国立研究開発法人日本原子力研究開発機構
大洗研究所（北地区）
原子炉設置変更許可申請書

[H T T R（高温工学試験研究炉）原子炉施設の変更]
の本文及び添付書類の一部補正について

令和 3 年 11 月 15 日付け令 03 原機(安)007 をもって申請した国立研究開発法人日本原子力研究開発機構大洗研究所（北地区）原子炉設置変更許可申請書[H T T R（高温工学試験研究炉）原子炉施設の変更]の本文及び添付書類を一部補正いたします。

別 紙 1

第 5.1 図 基準地震動 Ss の応答スペクトル
(NS 成分)

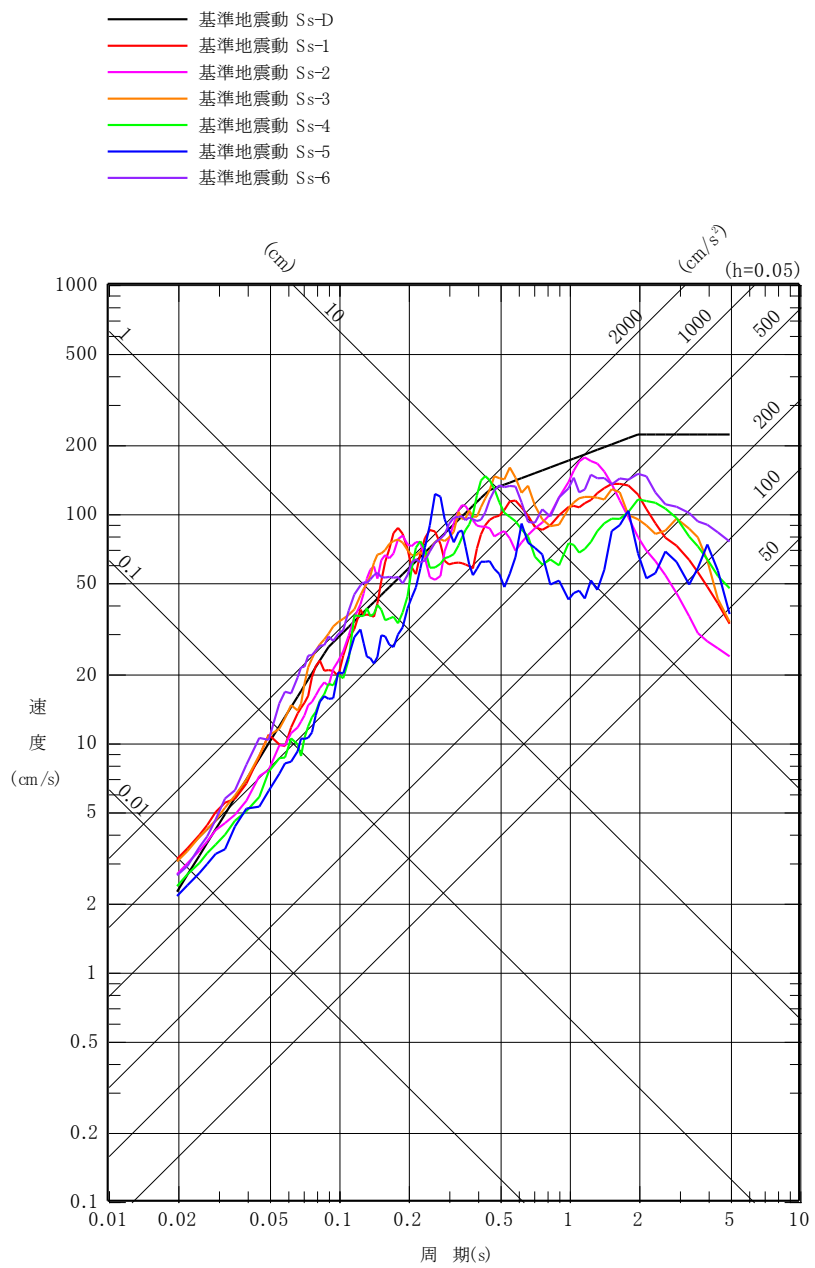
「五 試験研究用等原子炉及びその附属施設の位置、構造及び設備」について、
「ロ 試験研究用等原子炉施設の一般構造」の第5.1図、第5.2図、第5.3図及び第5.10図を別紙1-1のとおり変更する。

「五 試験研究用等原子炉及びその附属施設の位置、構造及び設備」について、「ロ 試験研究用等原子炉施設の一般構造」の第 5.1 図、第 5.2 図、第 5.3 図及び第 5.10 図を変更する。変更後の記述を以下に示す。

第5.5.3 観測記録の応答スペクトル

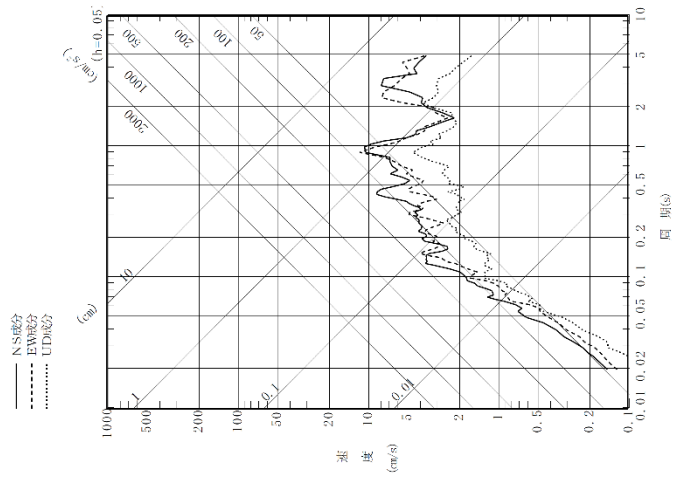
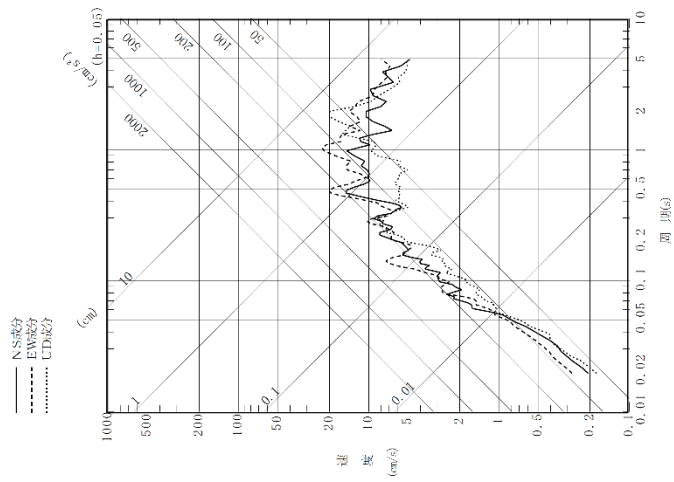
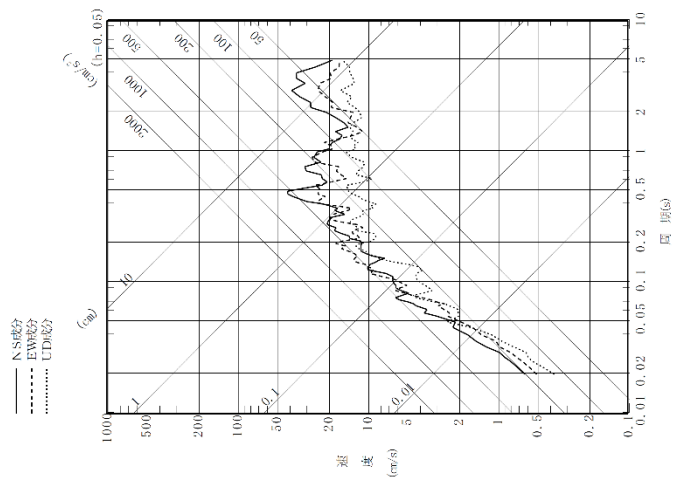
(28) 「5.地震」のうち、「5-I地震 (HTTR)」の第5.5.1図、第5.5.3図、第5.5.4図(1)～第5.5.4図(3)について「T.P.」を追記する。また、第5.6.1図(2)の記述を適正化するとともに、第5.6.5図及び第5.6.23図については文献番号を変更し、規則改定に伴う対応として第5.6.28図(1)及び第5.6.28図(2)を削除し、第5.6.29図の図番号を繰り上げ、第5.6.28図とし、第5.6.29図を新たに追加する。第5.6.30図及び第5.6.31図について、実位相による検討と乱数位相による検討として記述するため、第5.6.30図(1)、第5.6.30図(2)、第5.6.31図(1)及び第5.6.31図(2)に変更し、第5.6.32図(1)、第5.6.32図(2)、第5.6.33図(1)及び第5.6.33図(2)を新たに追加する。図の追加に伴い、第5.6.32図(1)～第5.6.40図(5)の図番を繰り下げ第5.6.34図(1)～第5.6.42図(5)に変更するとともに、図番変更後の第5.6.34図(1)、第5.6.34図(2)、第5.6.38図(1)、第5.6.38図(2)、第5.6.39図(1)、第5.6.39図(2)及び第5.6.39図(3)の記載を適正化する。また、第5.6.40図(6)については、図番を第5.6.43図に変更後、記載を適正化し、第5.7.2図(1)及び第5.7.2図(2)についてはSs-6の記載を変更する。

第 5.6.43 図 基準地震動 Ss-6 の時刻歴波形

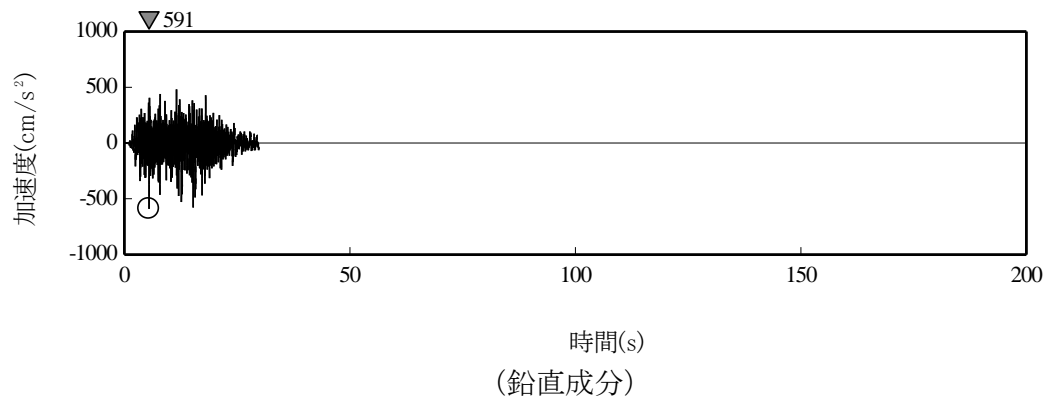
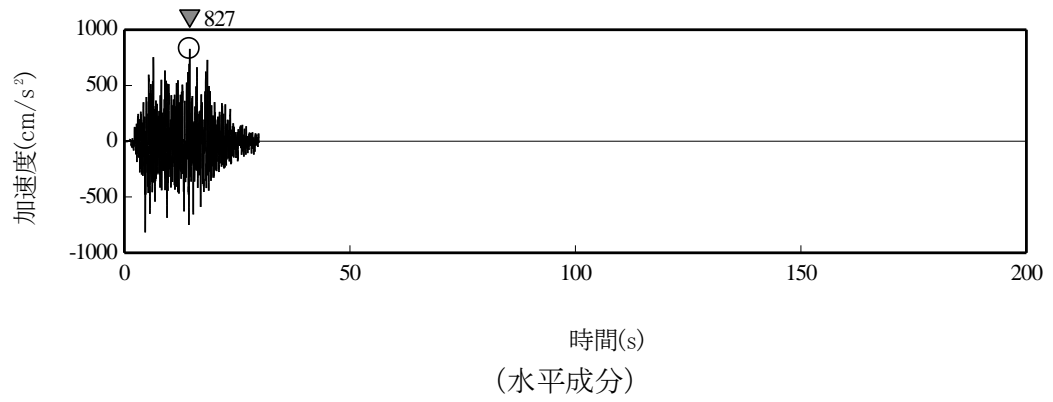
以上より、策定した基準地震動 S_s-D の時刻歴波形を第 5.6.41 図に、断層モデルを用いた手法による基準地震動 S_s-1～基準地震動 S_s-5 の時刻歴波形を第 5.6.42 図(1)から第 5.6.42 図(5)に、震源を特定せず策定する地震動に基づく基準地震動 S_s-6 の時刻歴波形を第 5.6.43 図に示す。また、基準地震動 S_s の最大加速度値を第 5.6.27 表に示す。

基準地震動		最大加速度 (cm/s ²)		
		NS成分	EW成分	UD成分
Ss-D	応答スペクトル手法による基準地震動	700		500
Ss-1	F3断層～F4断層による地震 (短周期レベルの不確かさ, 破壊開始点1)	973	711	474
Ss-2	F3断層～F4断層による地震 (短周期レベルの不確かさ, 破壊開始点2)	835	761	436
Ss-3	F3断層～F4断層による地震 (短周期レベルの不確かさ, 破壊開始点3)	948	850	543
Ss-4	F3断層～F4断層による地震 (断層傾斜角の不確かさ, 破壊開始点3)	740	630	405
Ss-5	2011年東北地方太平洋沖型地震 (SMGA位置と短周期レベルの不確かさの重畳)	670	513	402
Ss-6	標準応答スペクトルを考慮した地震動	827		591

第 5.7.2 図(1) 一様ハザードスペクトルと
 基準地震動 Ss の応答スペクトルの比較
 (水平成分)

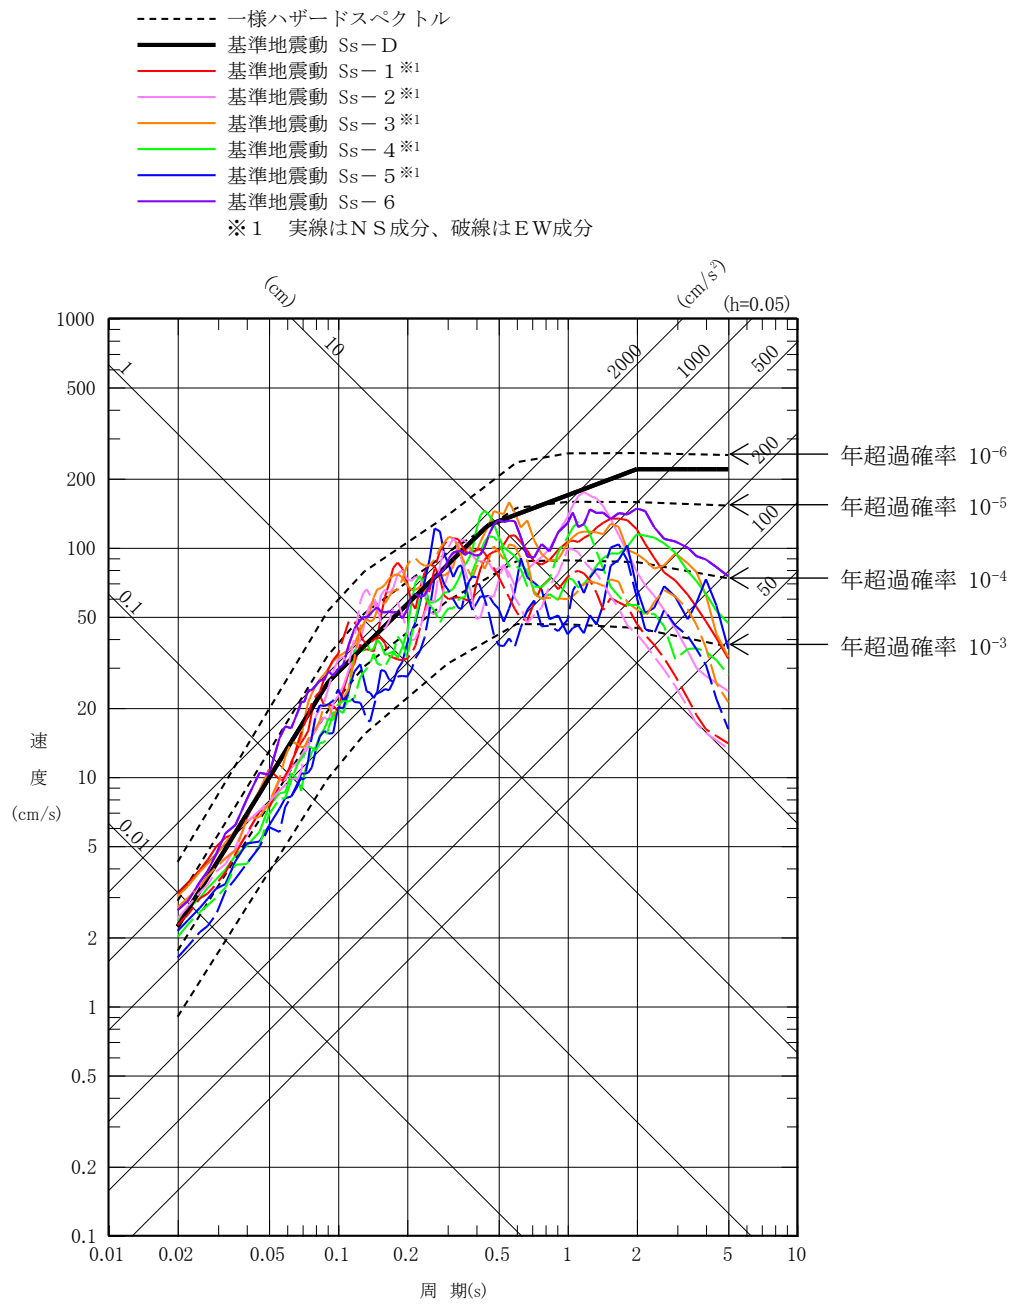
第 5.7.2 図(1)及び第 5.7.2 図(2)によると、基準地震動 S_s-D の年超過確率は 10^{-4} ～ 10^{-6} 程度である。また、基準地震動 S_s-1～基準地震動 S_s-6 の年超過確率は基準地震動 S_s-D を超過する周期帯で 10^{-5} ～ 10^{-6} 程度である。

第1.4.3図 弾性設計用地震動 Sd の応答スペクトル(NS成分)

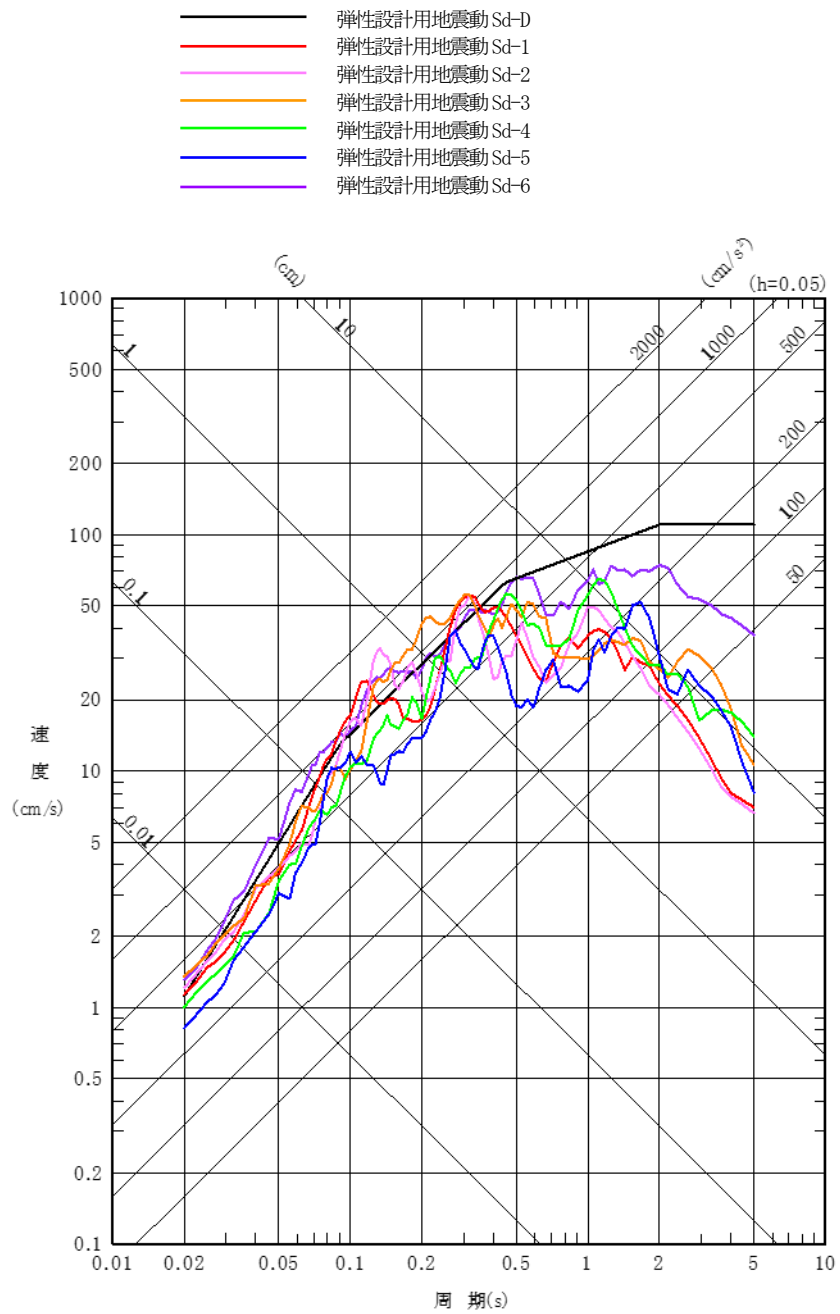
(1)第1.4.3図、第1.4.4図、第1.4.5図、第1.4.12図、第1.4.14図及び第1.4.15図を、以下のとおり変更する。
